Ref : PC 041 256 21 D0010 / SOLEIA THE / AO 300 et
AO 301 / Les Grandes Bruyères / Theillay

Objet : Avis consultatif – Permis de construire – parc photovoltaïque

Objet : Projet de construction d'une centrale photovoltaïque au sol à Theillay (41)

OBJET Création d'un parc photovoltaïque
THEILLAY

P.J. - Plan de situation approximative de nos ouvrages et SUP associées

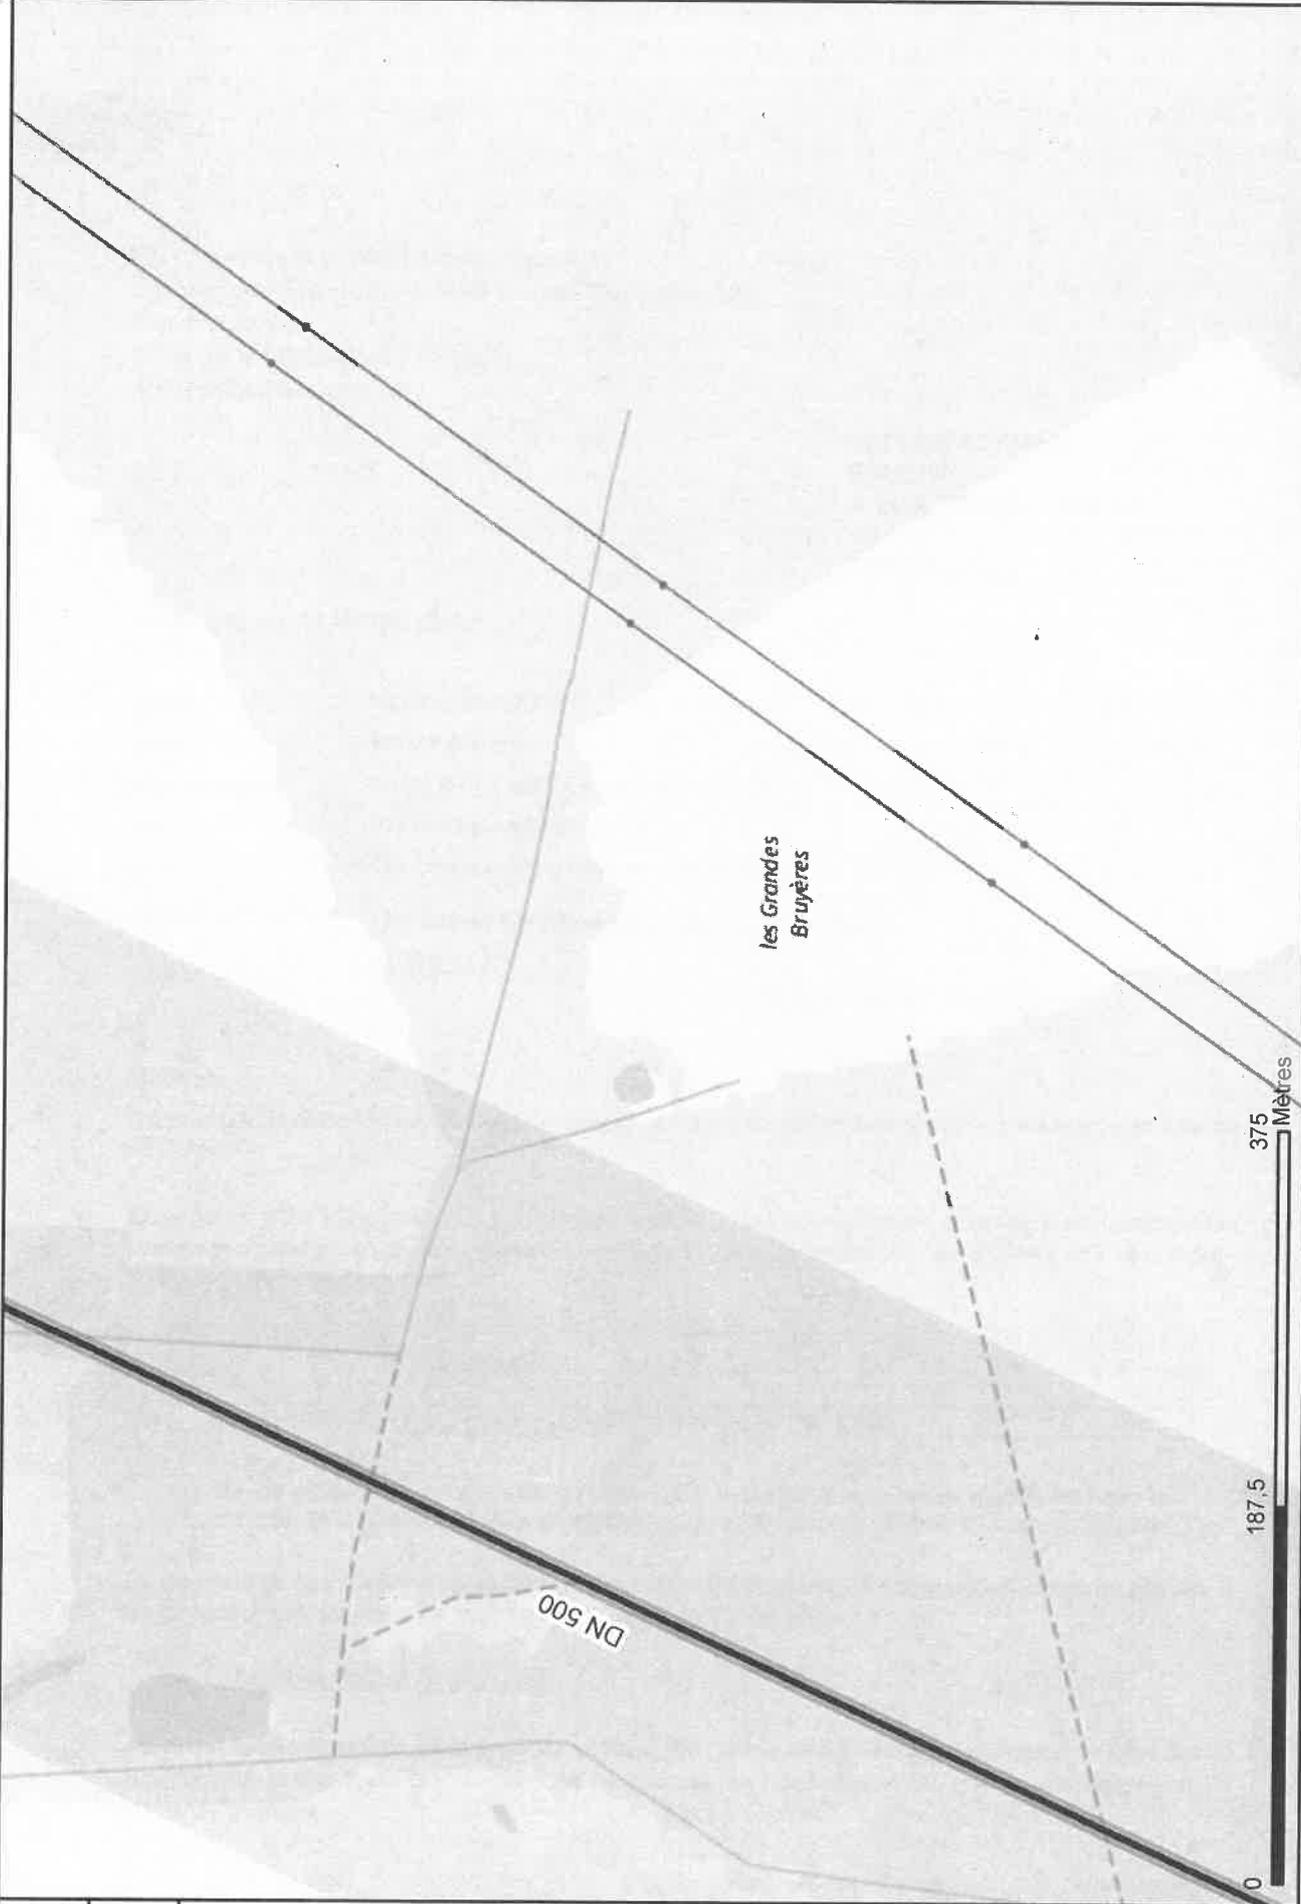
Néanmoins, au vu des éléments fournis et au regard du règlement de sécurité des canalisations de transport de gaz naturel, le projet ne modifiant pas la densité d'occupation dans la SUP de nos ouvrages, GRTgaz ne s'oppose pas au projet.

Vous trouverez joint au présent courrier un plan de situation approximatif de nos ouvrages
